Permis d'urbanisme

SITUATION DE LA DEMANDE : Chaussée d'Alsemberg 914-916-918

OBJET DE LA DEMANDE : modifier la destination d'un commerce en trois logements unifamiliaux, transformer les façades arrières et intégrer des lucarnes dans le versant arrière de cet ensemble bâti

Références : 16-47927-2025

Situation projetée : plan REZ

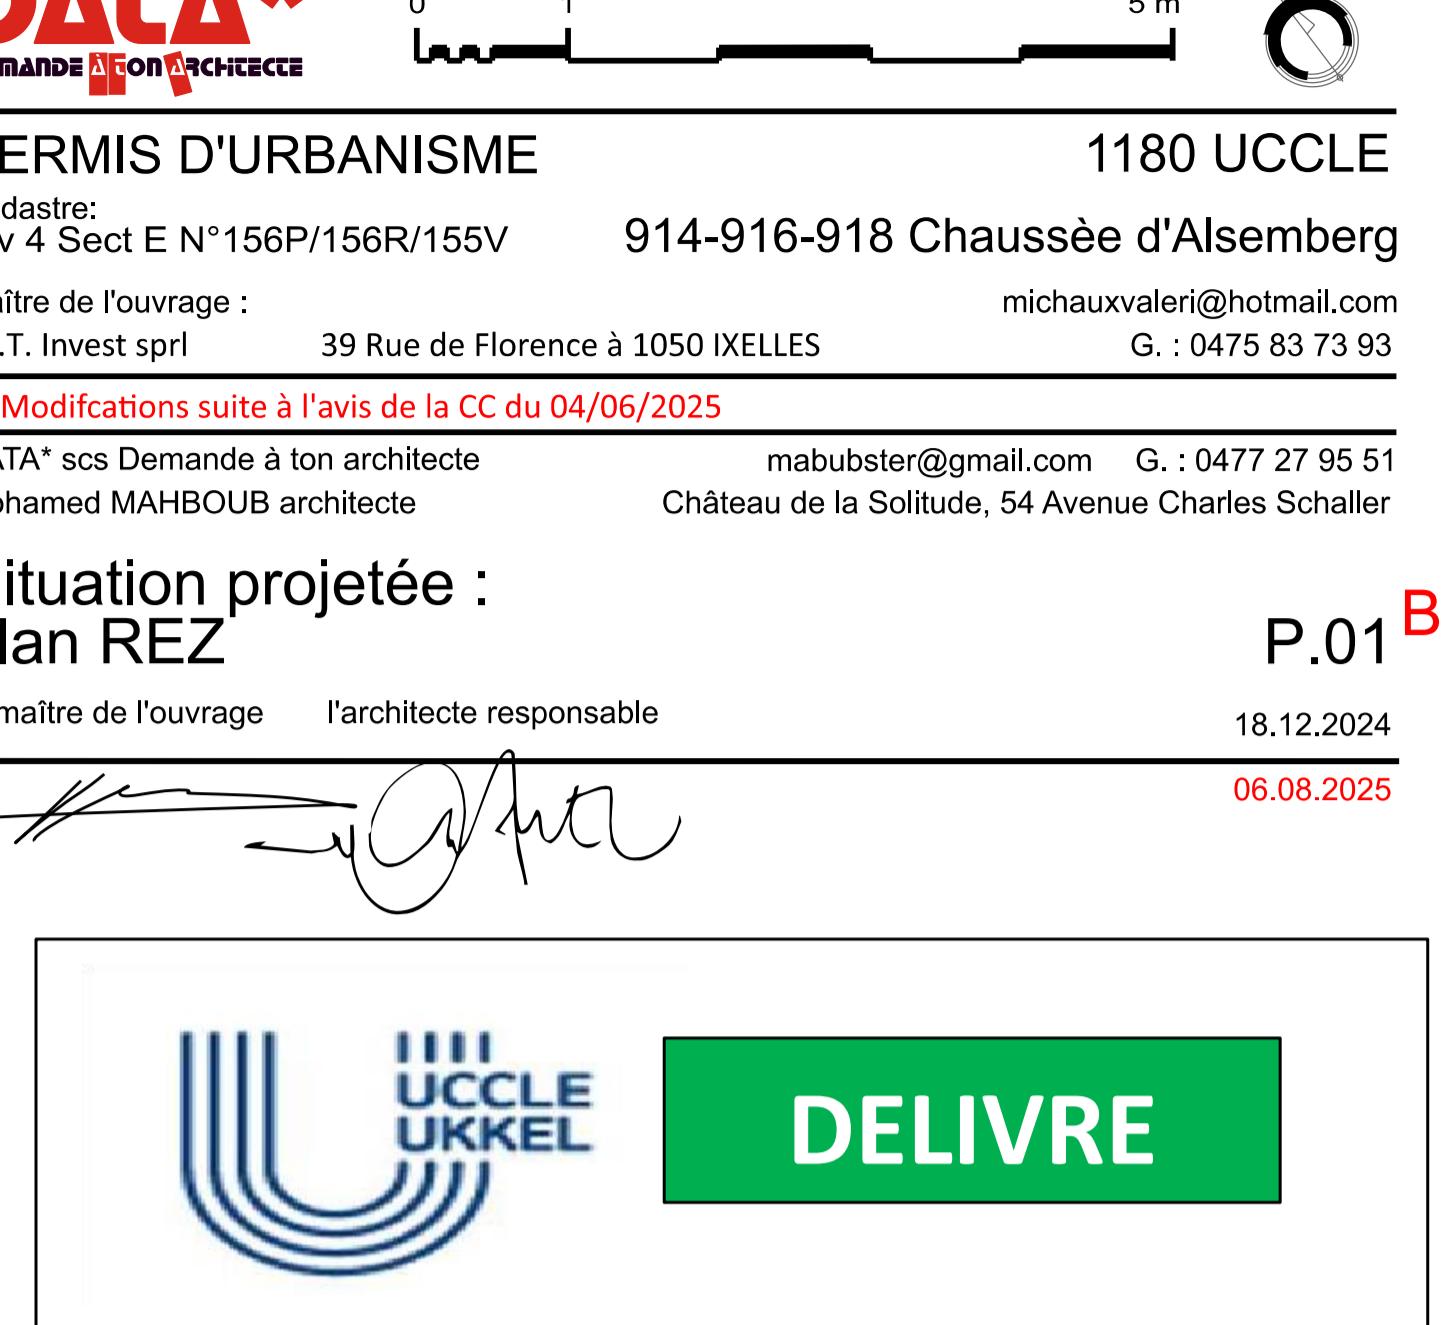
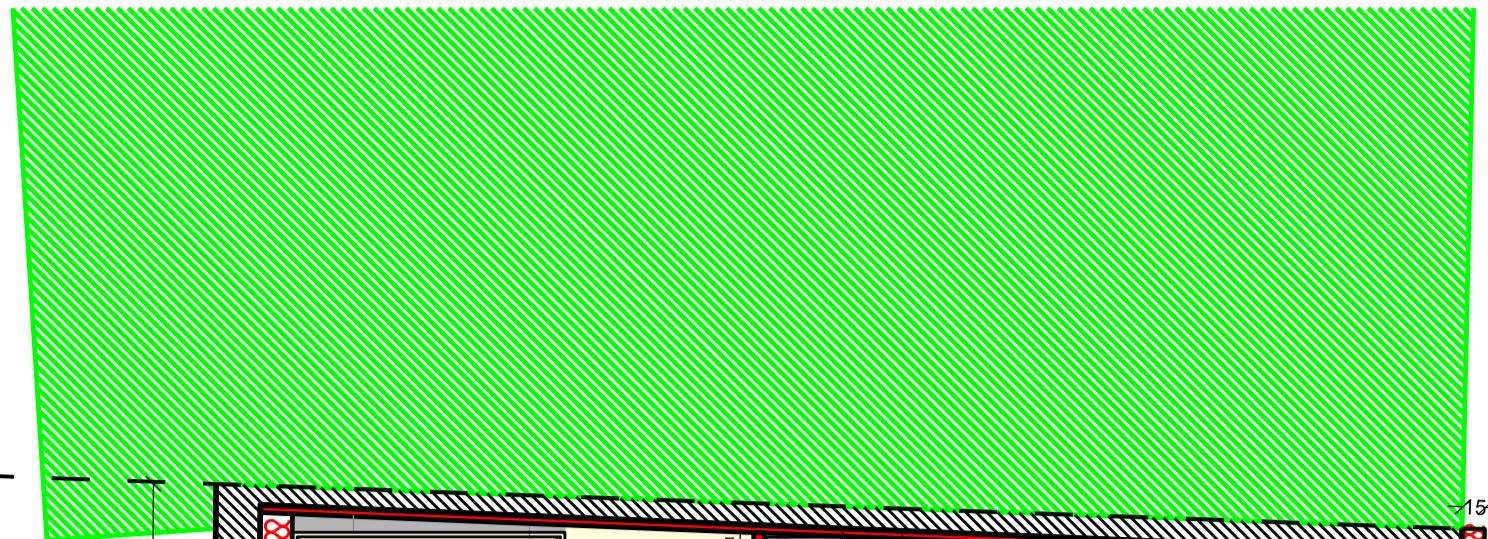
- 1/ conserver la structure d'origine du plancher dans la partie avant datant du XIII^e siècle (conserver les hauteurs sous plafond au rez-de-chaussée);

- 7/ revoir l'expression de l'ensemble de la façade arrière de manière à proposer une intervention plus intégrée;
- 8/ proposer la replantation de 3 arbres fruitiers (un par maison) au sein des jardins;

Situation projetée : plan 1er étage

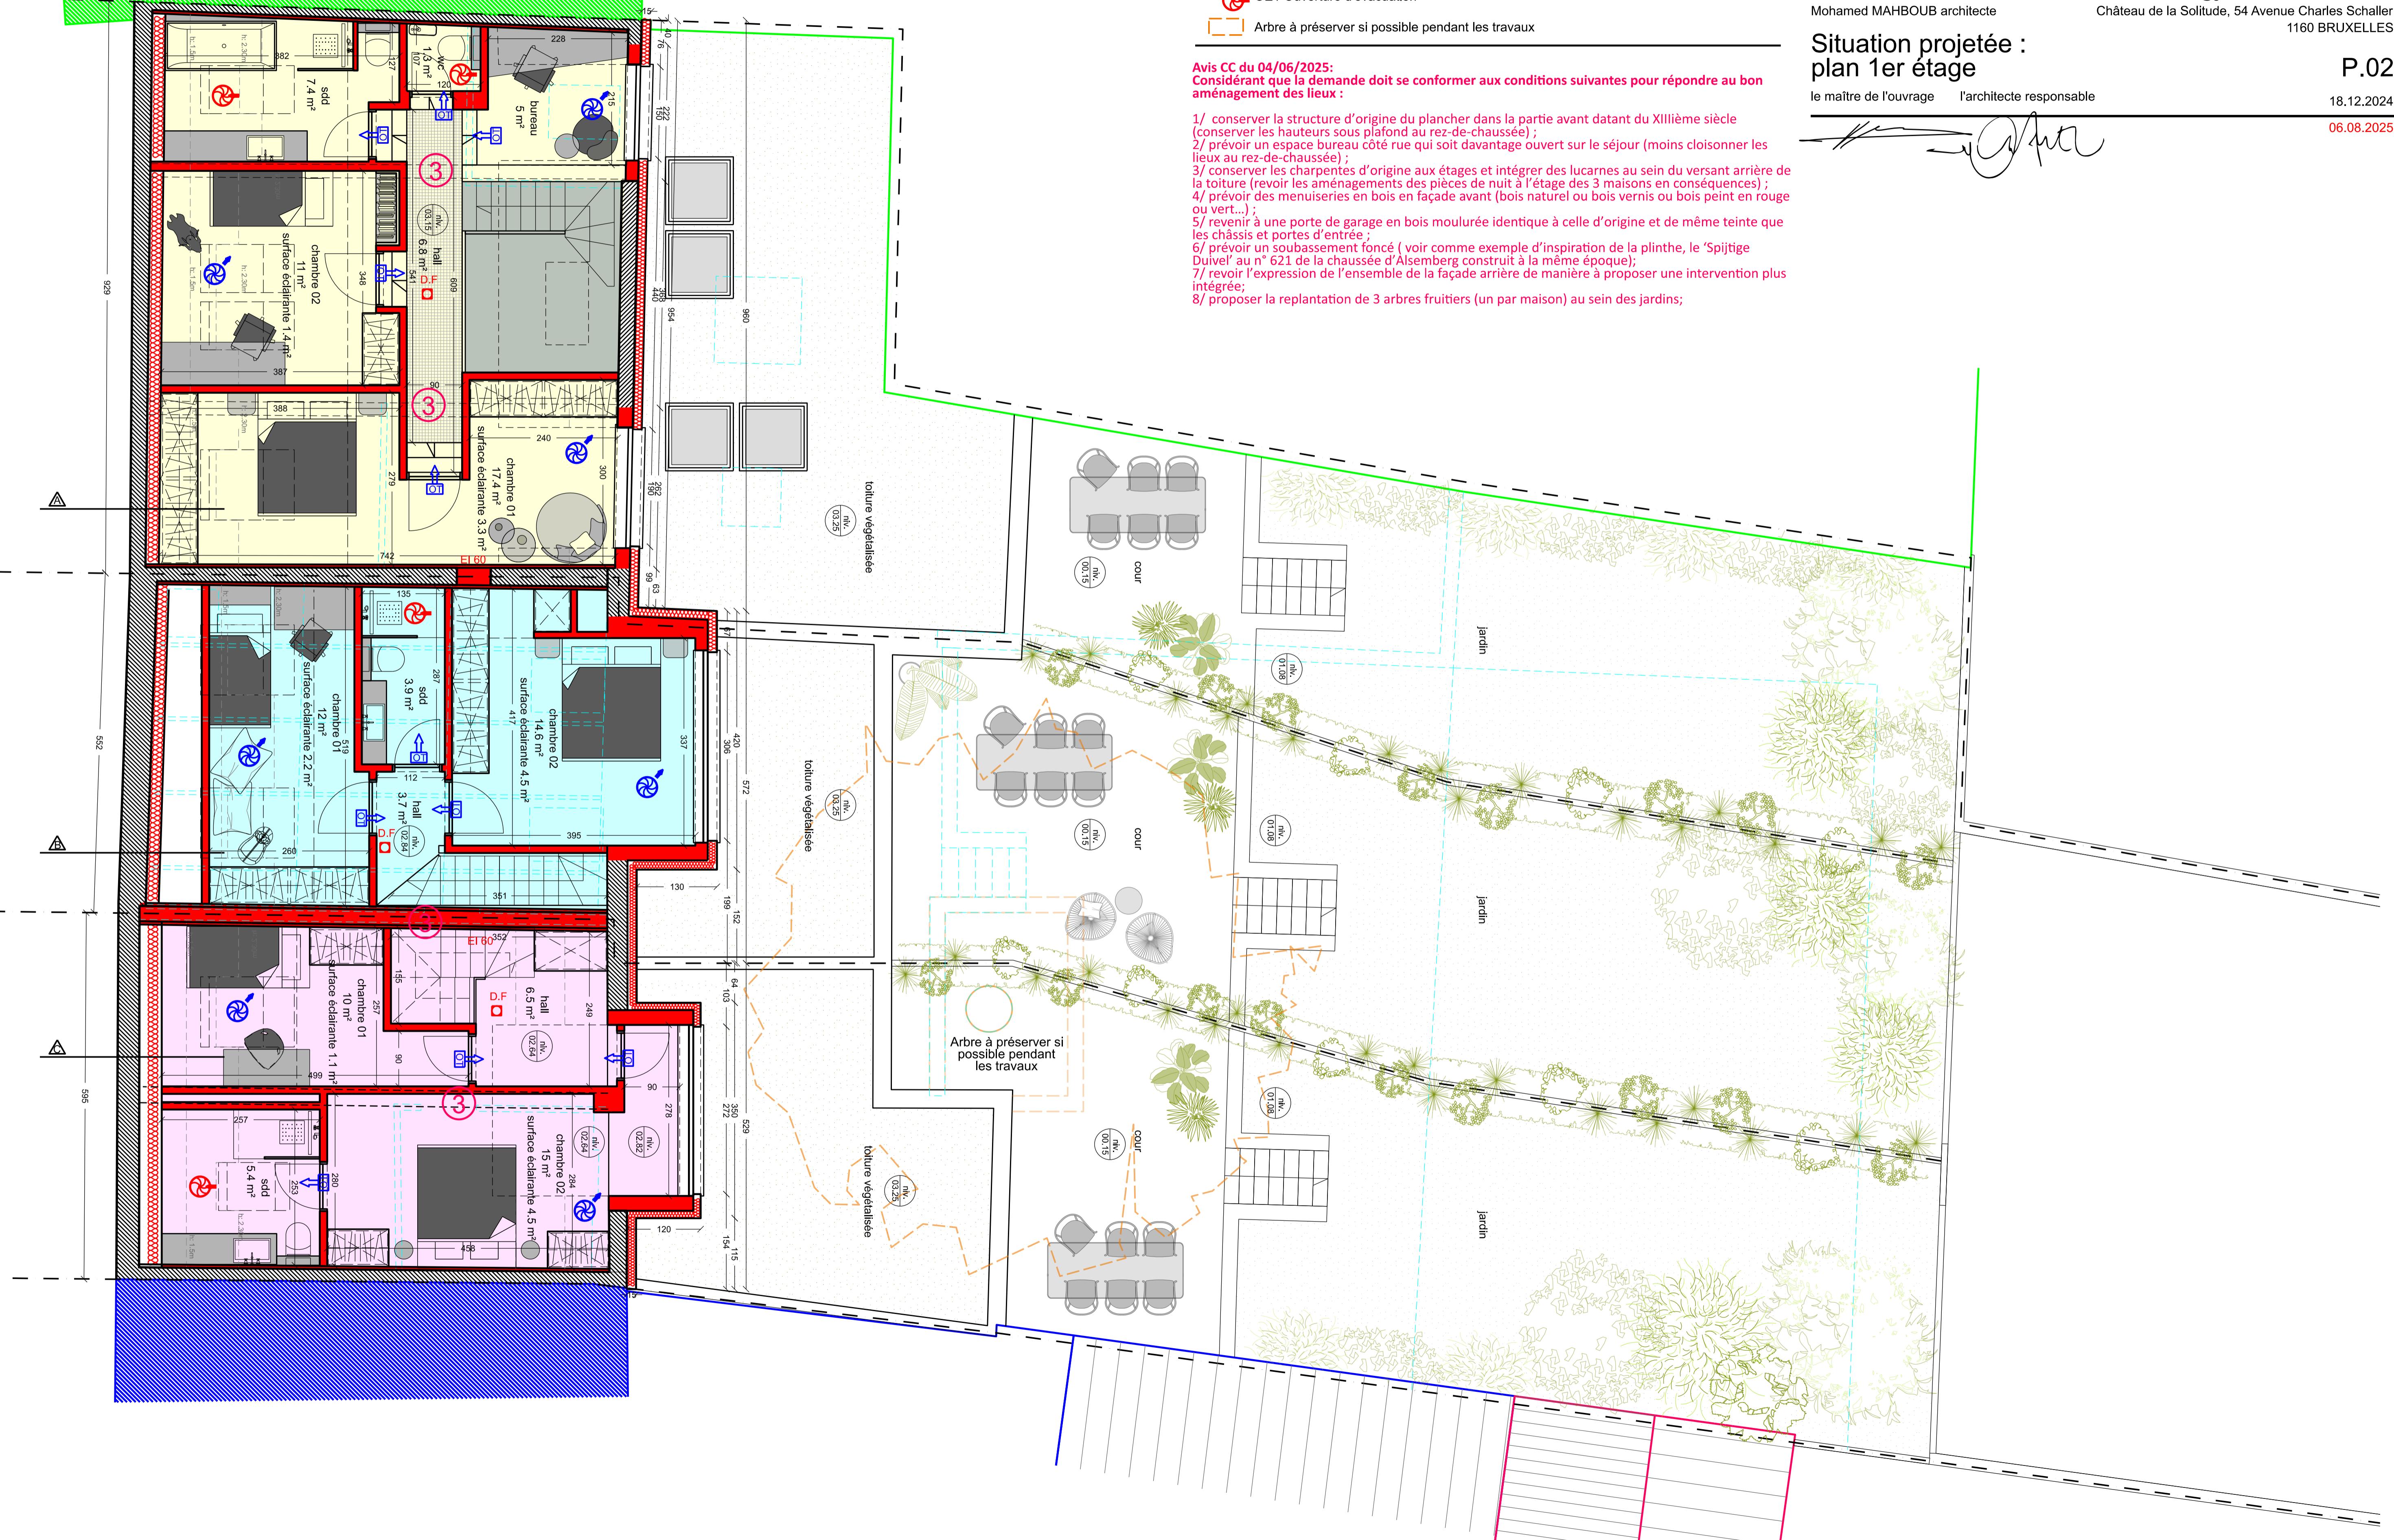
- 1/ conserver la structure d'origine du plancher dans la partie avant datant du XIII^e siècle (conserver les hauteurs sous plafond au rez-de-chaussée);

- 7/ revoir l'expression de l'ensemble de la façade arrière de manière à proposer une intervention plus intégrée;
- 8/ proposer la replantation de 3 arbres fruitiers (un par maison) au sein des jardins;

P.03 B

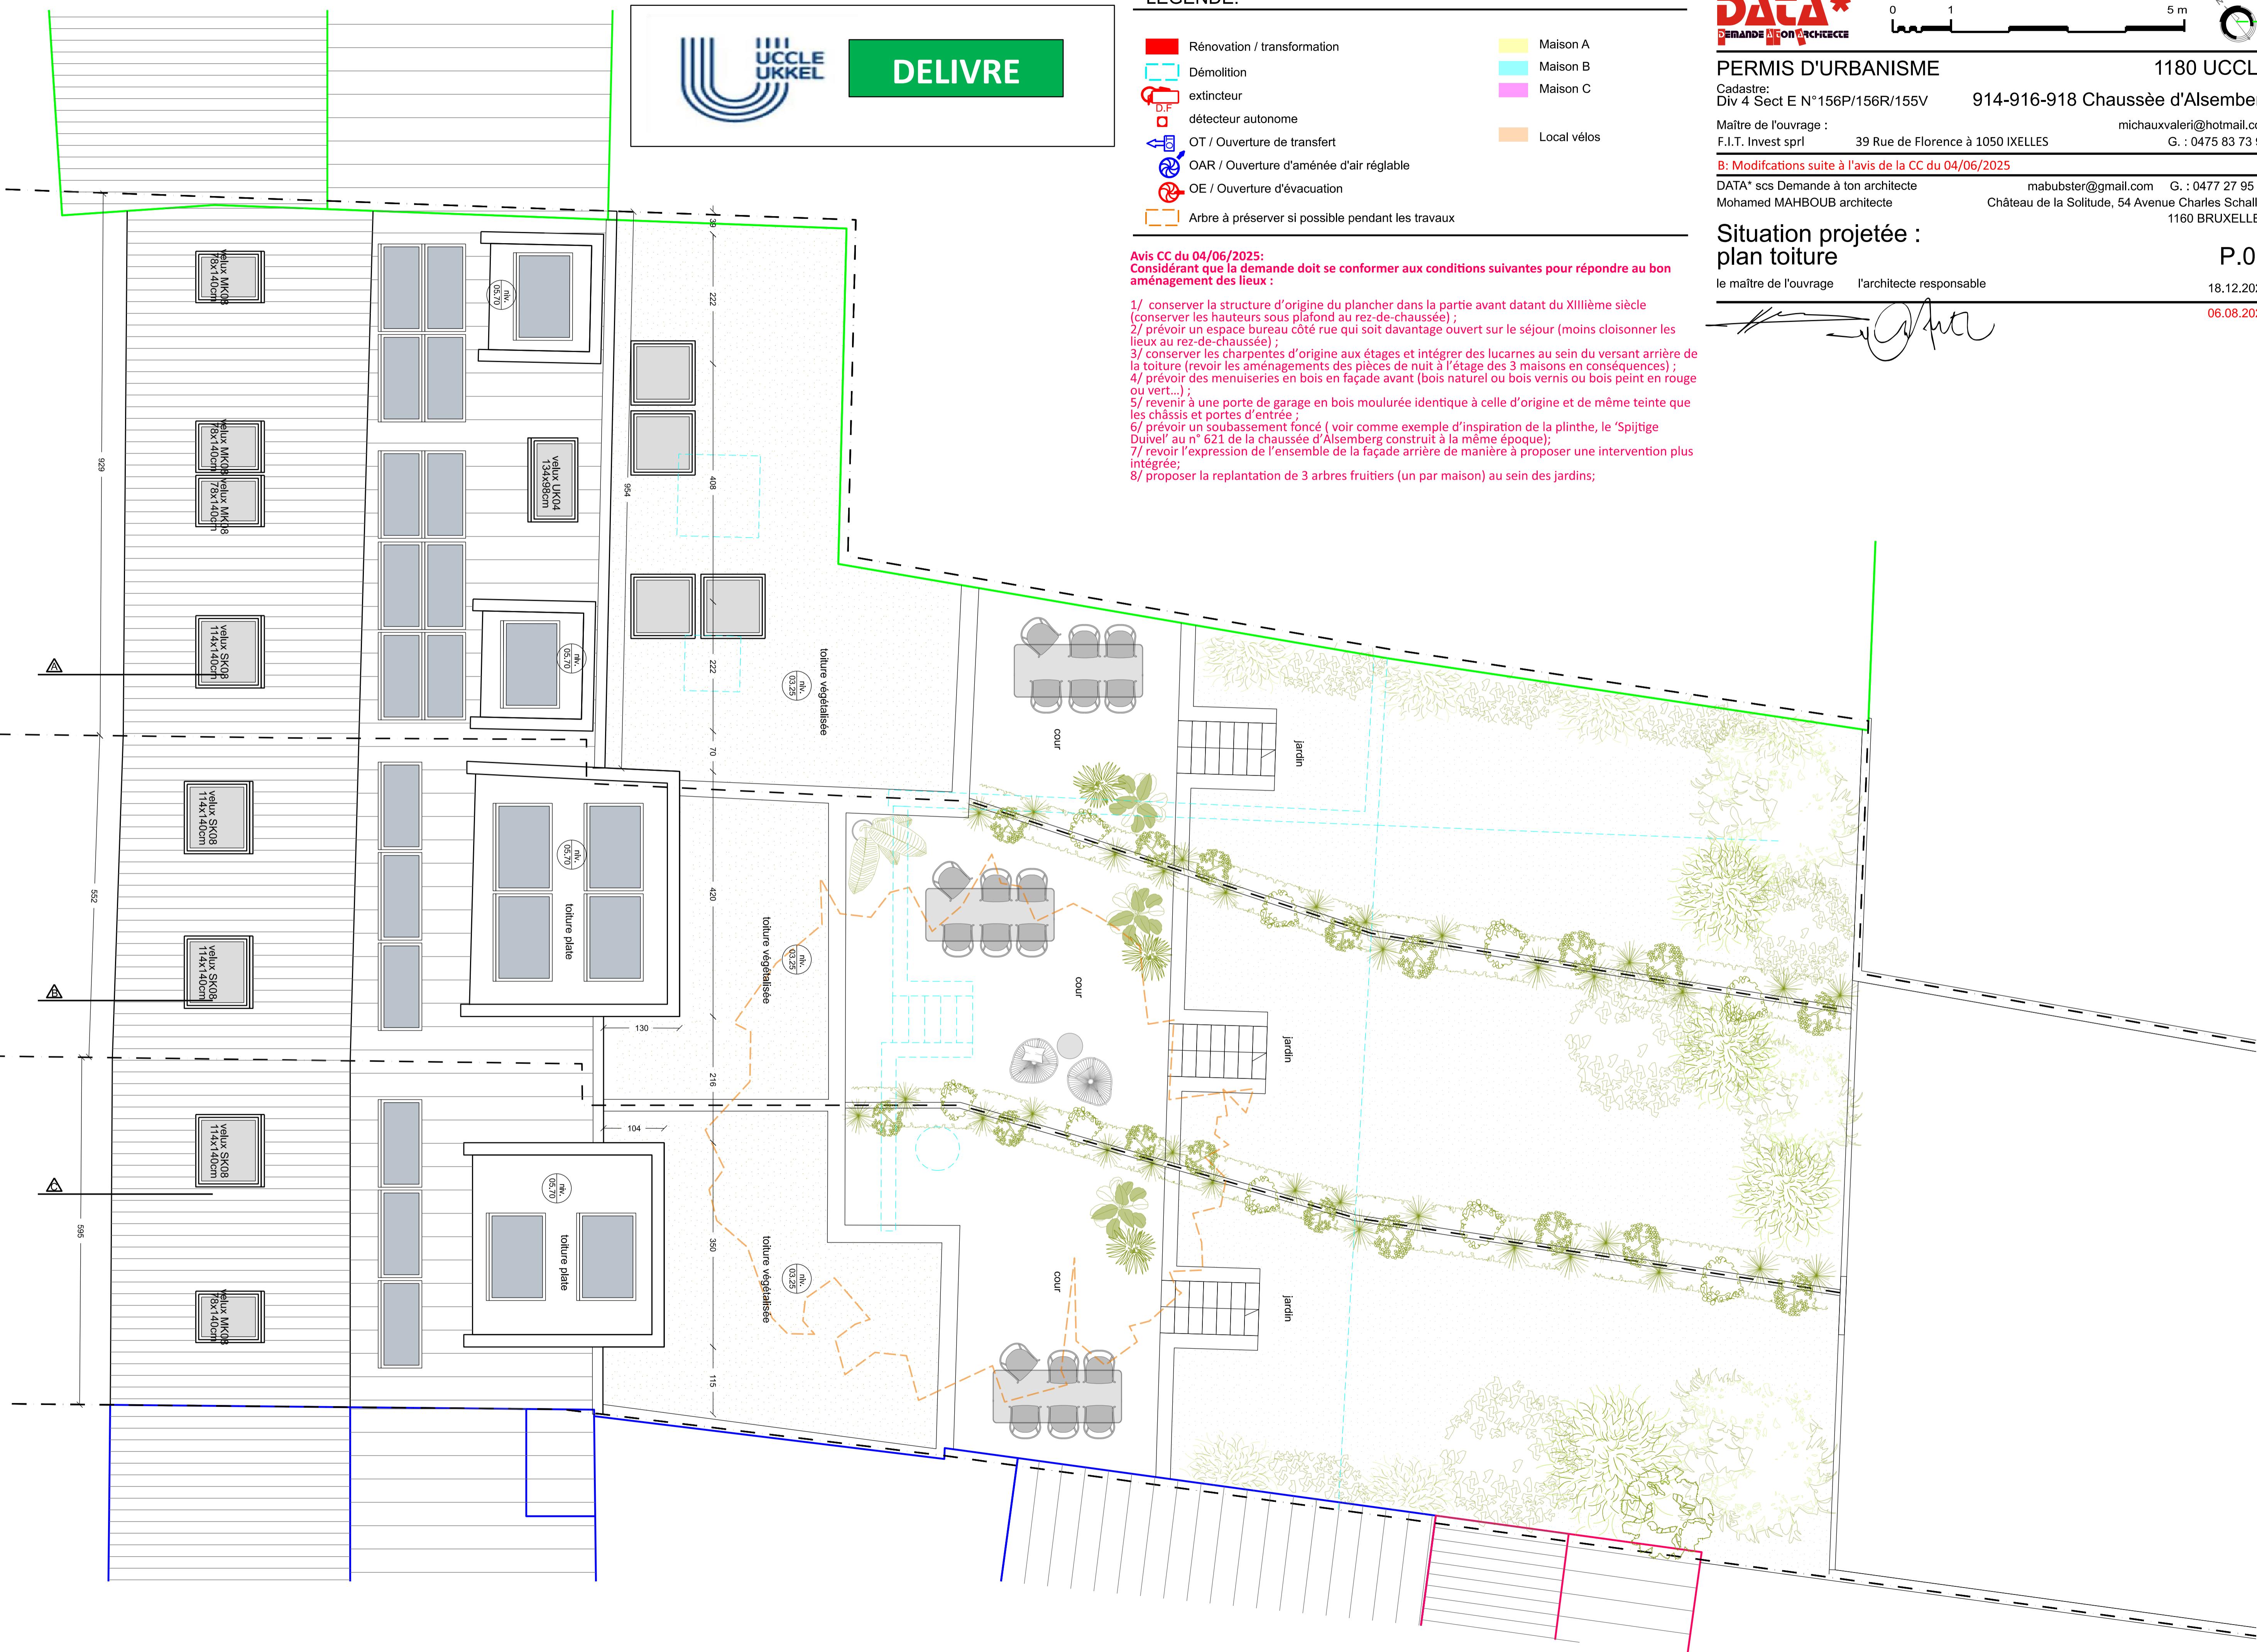
- 1/ conserver la structure d'origine du plancher dans la partie avant datant du XIII^e siècle (conserver les hauteurs sous plafond au rez-de-chaussée);

- 7/ revoir l'expression de l'ensemble de la façade arrière de manière à proposer une intervention plus intégrée;
- 8/ proposer la replantation de 3 arbres fruitiers (un par maison) au sein des jardins;
